(平成25年度 厚生労働省受託)

給水装置に関する構造材質調査等業務 報告書

平成26年3月

公益社団法人 日本水道協会

図 太陽熱給湯システム設置例

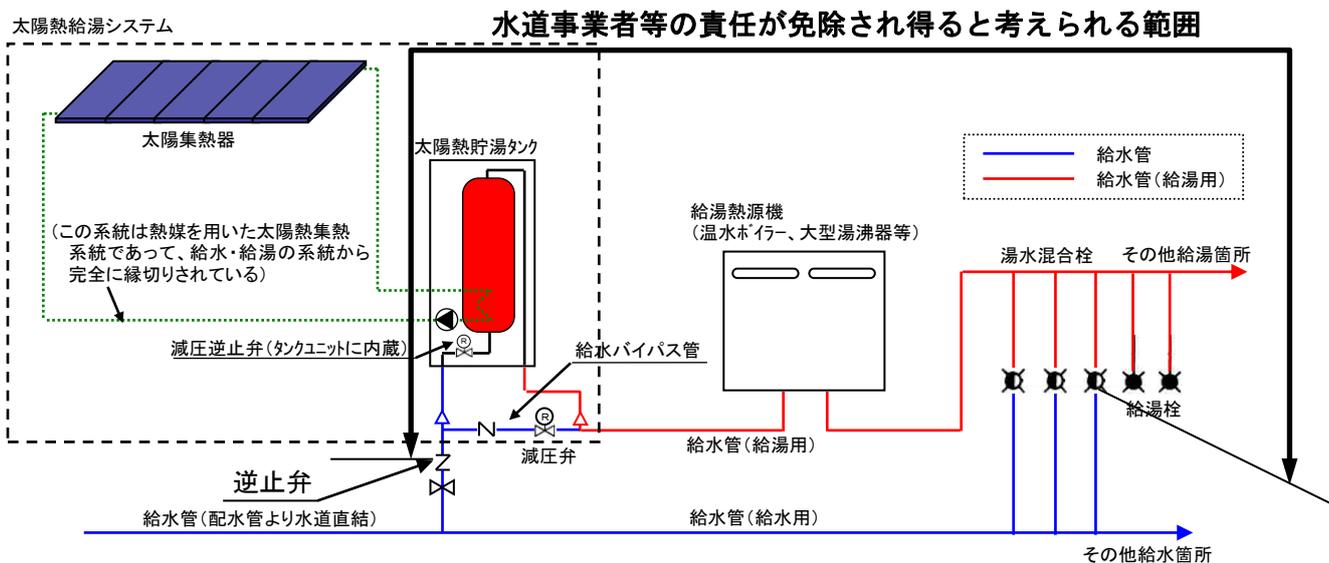
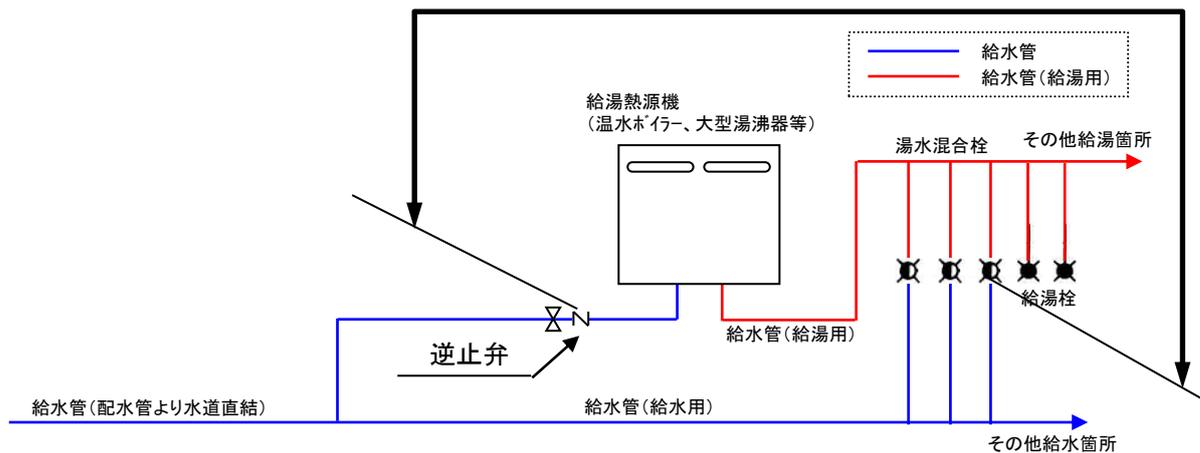
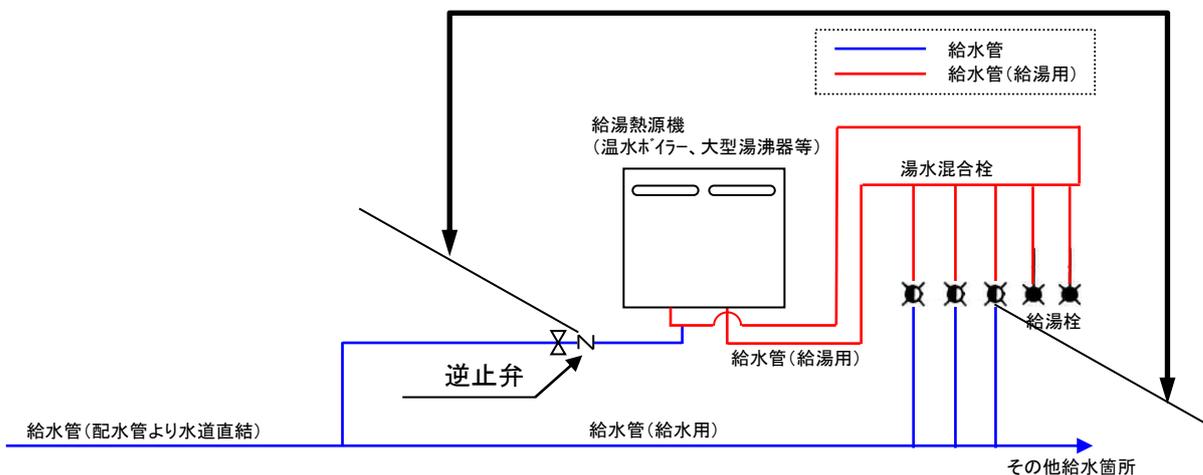
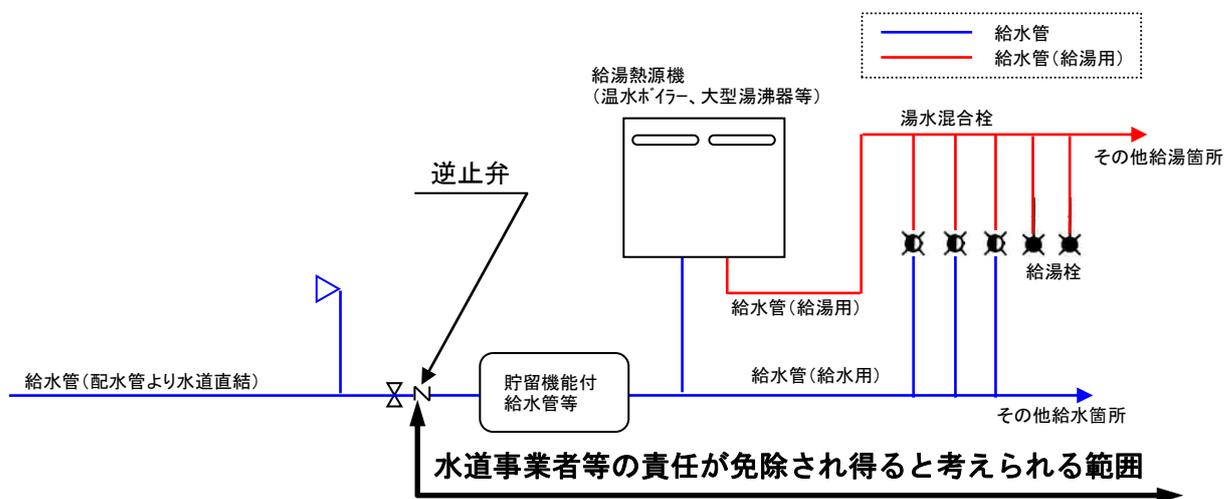
- 事務局 : 逆止弁の設置というのは、水質責任の分解点という意味で設置していただくものなので、先ほどの「2 逆流防止装置の判断基準の明確化」を考慮すると危険度 1 の逆流防止給水用具に該当すると考えられますので、単式逆止弁設置で対応できると考えています。各事業体の施行基準等の中で単式逆止弁以外の逆止弁の設置を指導しているのであっても、運用の中で対応していけると考えています。もう一つのご質問の「これらの給水用具」についてですが、逐条解説では「ガス湯沸器、太陽熱温水器等の給水用具については」と記載されています。

- 委員長 : 事務局案の逆止弁というのは、もう少し広い意味で考えられる言葉にした方がいいですか。「逆止弁若しくはそれ以上の逆流防止性能を有する」等の文言を事務局に考えてもらいたいと思います。
- 委員 : 「水道事業者等の責任が免除され得ると考えられる範囲」とありますが、逆流を防止するのは、図に示されている部分の水の逆流を想定したものでですか。

- ・水道法逐条解説の 304 頁の「一、給水装置に直結する給水用具の取扱い」に記載されている「これらの給水用具を通じて給水される水の水質の変化については、水道事業者等の責任は免除され得ると考えられる。」についての考え方を統一し、意図的に水道水質を改変させる給水用具等（水温や残留塩素の量を変化させる給水用具、並びに水道水を貯留する機能を有する給水用具を含む）を設置する場合、当該給水用具等の上流側に設置する逆止弁の下流側の水については水道事業者等の責任が免除され得ると考えられる範囲であることを明確にする。
